**Zadeva:** Državni prostorski načrt za prenosni plinovod R15/1 Lendava - Ljutomer

**Zveza:** Stališča do pripomb in predlogov podanih v času javne razgrnitve osnutka državnega prostorskega načrta, poročila o vplivih na okolje, osnutka okoljevarstvenega soglasja in strokovnih podlag, ki je potekala v času od 27. decembra 2021 do 31. januarja 2022

**Investitor in naročnik:** Plinovodi d.o.o.

Slika: Predvidena prestavitvev rastlinjaka

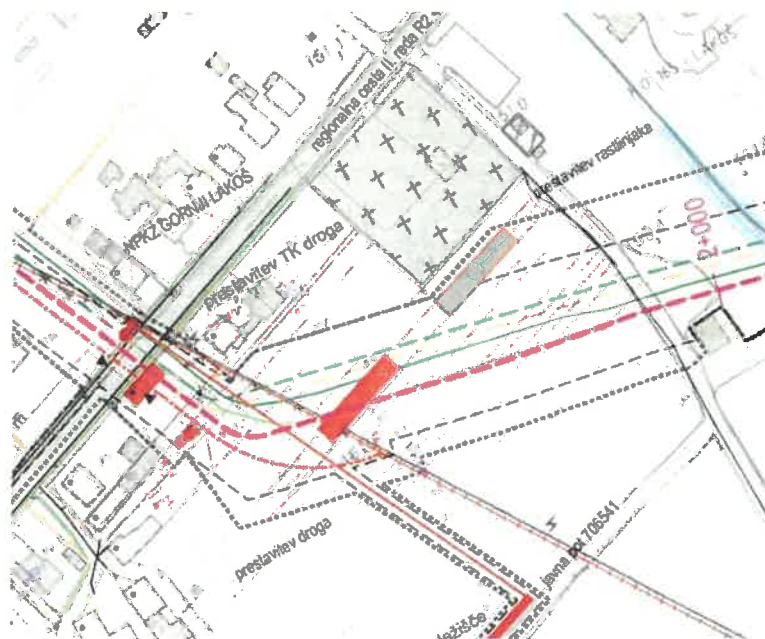
Na Ureditveni situaciji (list 2.1.2) je prikazana predvidena prestavitvev rastlinjaka. Z navedeno prestavitvijo se ne strinjajo in predlagajo, da se prestavitvev izvede na zahodnem delu istih zemljišč. Občina Lendava namreč predvideva širitev pokopališča Lakoš, kar je predvideno tudi z novim Občinskim prostorskim načrtom. Občina ima sklenjen dogovor z lastniki navedenih zemljišč. Izvaja se tudi že parcelacija, tako, da bo del navedenih zemljišč postal last Občine Lendava in bo namenjen širitvi pokopališča.

*V DPN se predvidi nova lokacija prestavljenih rastlinjakov, in sicer na južni strani načrtovane trase plinovoda oz. na jugozahodnem delu zemljišč s parc. št. 1830/1 in 1830/2, obe k.o. Lakoš.*

***Glej stališče 5.***
